**Avis délibéré de la mission régionale d'autorité
environnementale sur l'implantation d'un parc
agrivoltaïque porté par la société NEOEN sur la commune
de La Pacaudière (42)**

Avis n° 2026-ARA-AP-2027 - N12502

Avis délibéré le 7 avril 2026

Figure 3 : Croisement des critères habitats et pédologie pour la détermination des zones humides du site (Source : étude d'impact)

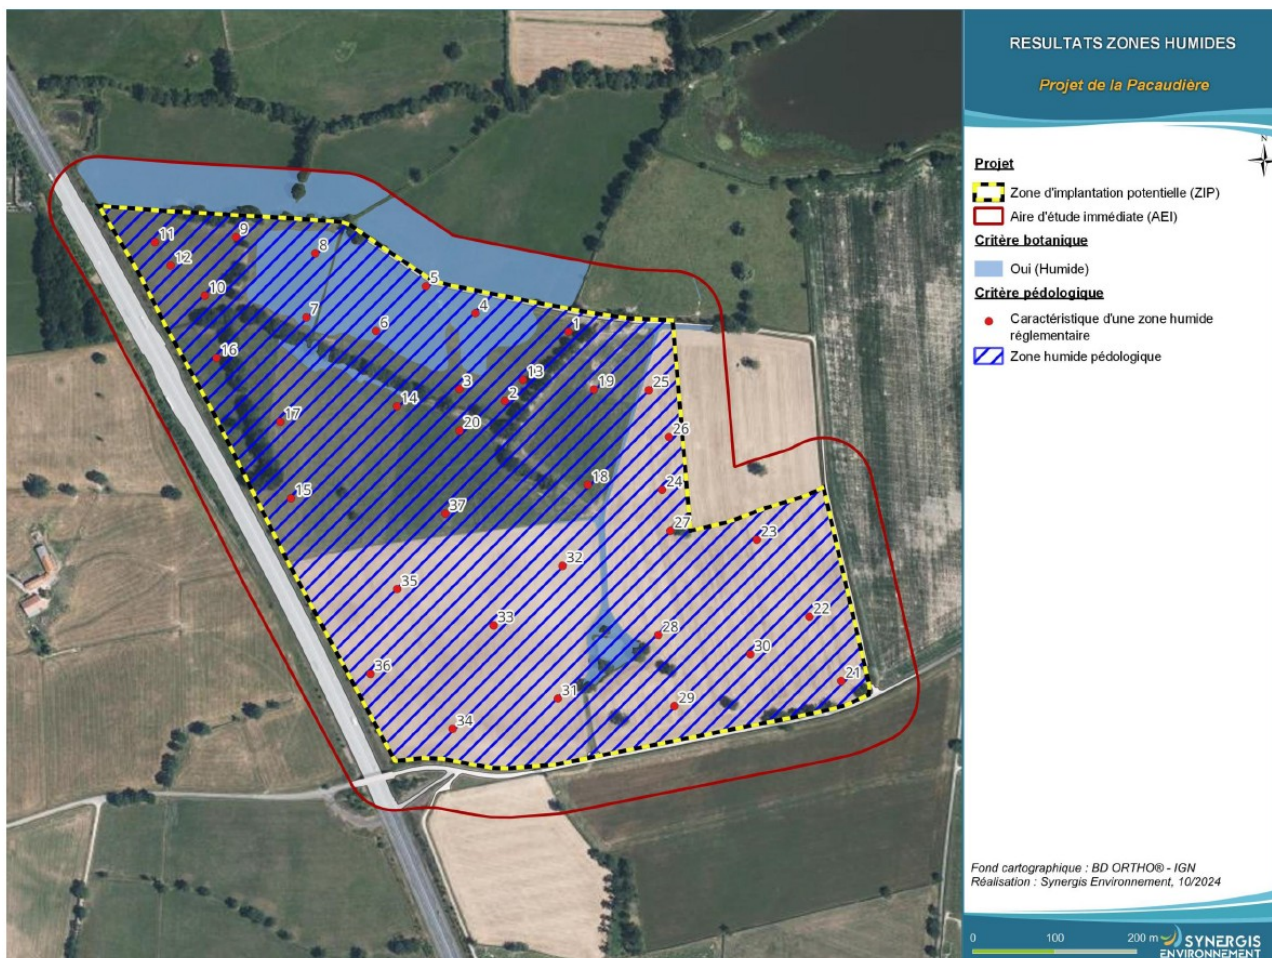
Une caractérisation des **zones humides** de la zone d'étude a été conduite⁸. Le dossier indique qu'au regard du critère habitat, environ 4 ha au nord du site sont classés en zone humide. De plus, des sondages pédologiques ont été effectués dans la zone d'implantation, et l'intégralité de ces sondages montrent la présence de traces d'hydromorphie caractéristiques de sols de zone humide⁹. Le dossier conclut que l'ensemble de la zone est classé comme « zone humide pédologique »¹⁰ mais que la « zone humide botanique » ne représente que les 4 ha au nord du site, identifiés uniquement à l'aide du critère habitat. Cette distinction n'a pas de sens au regard de la définition, législative d'une zone humide. Pourtant, pour une partie du reste du dossier, seule cette « zone humide botanique » est retenue¹¹ et indiquée sur les cartes¹², ce qui n'est donc ni conforme à la définition de zone humide telle qu'indiquée dans le code de l'environnement, ni acceptable sur le plan de la prise en compte de l'environnement. D'après la définition du code de l'environnement, l'ensemble de la zone d'étude est en zone humide. Enfin, la fonctionnalité des zones humides au

droit du site n'a pas été déterminée. L'enjeu relatif aux zones humides est identifié comme un enjeu fort.

En ce qui concerne les zones humides, le dossier réduit les incidences du projet à la destruction ou l'altération de leurs fonctions sur 4 558 m², constitués des superficies des locaux techniques, des pistes lourdes, des sections des pieux de fondation et des clôtures. Il ne caractérise pas les pertes et les gains des fonctionnalités de ces zones humides générés par le projet et ne prévoit aucun suivi ultérieur. La conclusion du dossier qui qualifie de nul à faible le niveau d'incidence résiduelle n'est, en l'état, pas suffisamment étayée. En outre, non seulement l'estimation de la surface de zones humides présentes sur le site est biaisée, mais l'estimation de surface de zones humides affectées (4 558 m² alors que l'intégralité de la zone d'étude est une zone humide) ne prend pas en compte l'ensemble des surfaces couvertes par les tables qui seront en phase travaux parcourues par les engins, pourront être l'objet de décapage, et de terrassement, et qui accueilleront les tranchées pour les réseaux intermédiaires.

- d'analyser les fonctionnalités des zones humides recensées via les critères botaniques et pédologiques sur l'intégralité de la zone d'étude ;
- sur cette base, de réévaluer les impacts du projet sur les zones humides, significativement sous-évalués, en prenant en compte l'ensemble des interventions et aménagements projetés ;

- de renforcer les mesures d'évitement et de réduction et de prévoir des mesures de compensation à hauteur de 200 % de la superficie de zone humide impactée ;

Figure 4 : Localisation de la mesure en faveur du Courlis cendré (Source : étude d'impact)

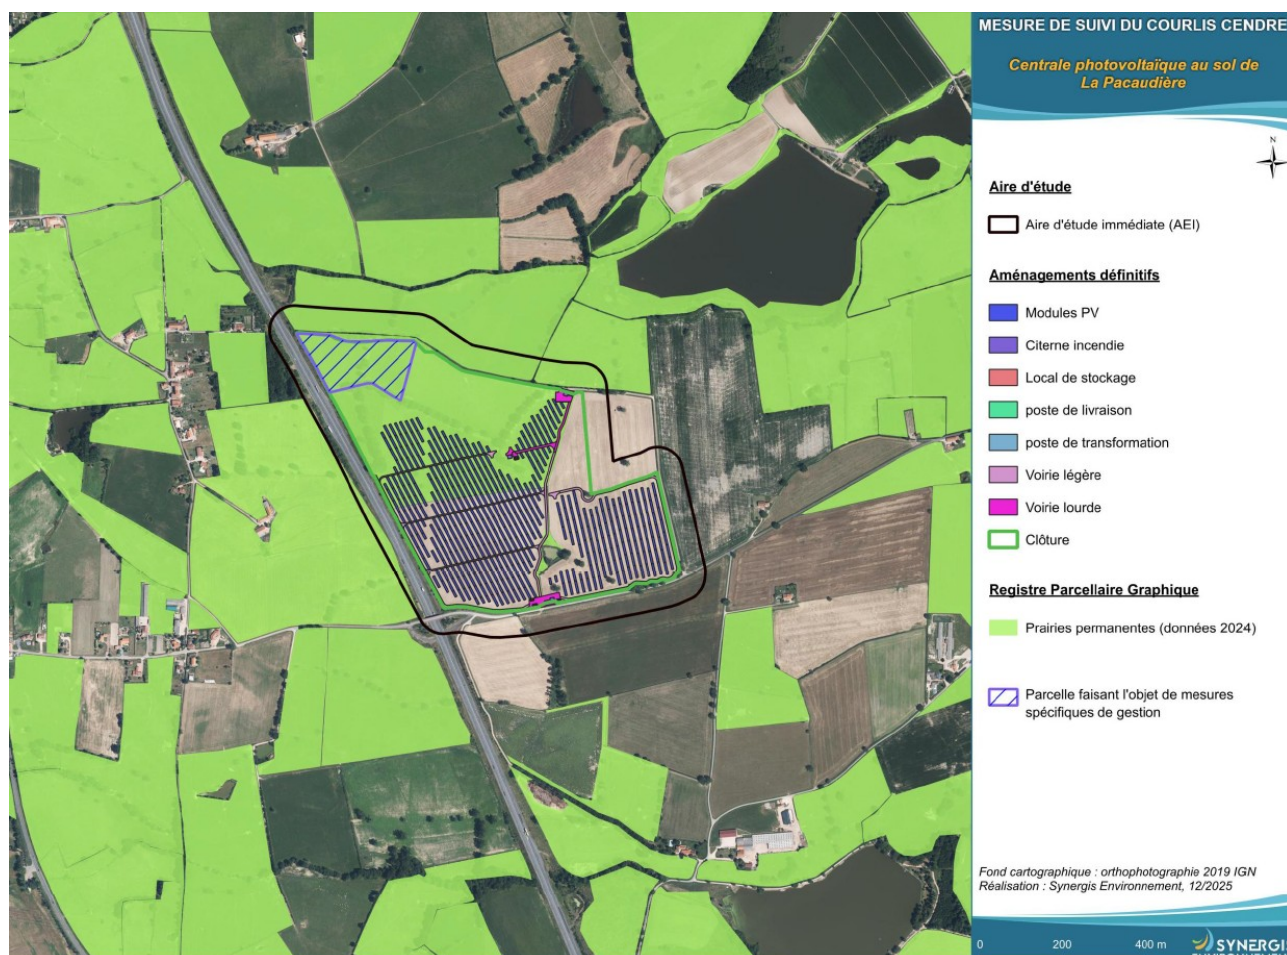
Une mesure d'accompagnement cible plus spécifiquement le Courlis cendré, elle consiste à proscrire tous travaux agricoles entre le 1^{er} avril et le 1^{er} juillet sur un secteur d'environ 3ha au nord du site (sur un secteur d'évitement), qui est constitué de prairies extensives favorables à cette espèce et à sa nidification. La formulation de cette mesure « préconisations écologiques ciblées sur le Courlis cendré » ; « dans la mesure du possible, les dates de fauche [...] devront assurer la quiétude des couples nicheurs » ne présente pas l'assurance de sa réelle mise en œuvre. Enfin, elle s'apparente à une mesure de compensation mais n'est pas catégorisée comme telle, ce qui ne permet pas de s'assurer de sa mise en œuvre avant le début des impacts, ni de s'assurer qu'elle se traduit par une obligation de résultats telle que prévue par le code de l'environnement¹⁷. En l'état cette mesure ne permet pas de s'assurer de l'absence d'incidences significatives du projet sur cette espèce.
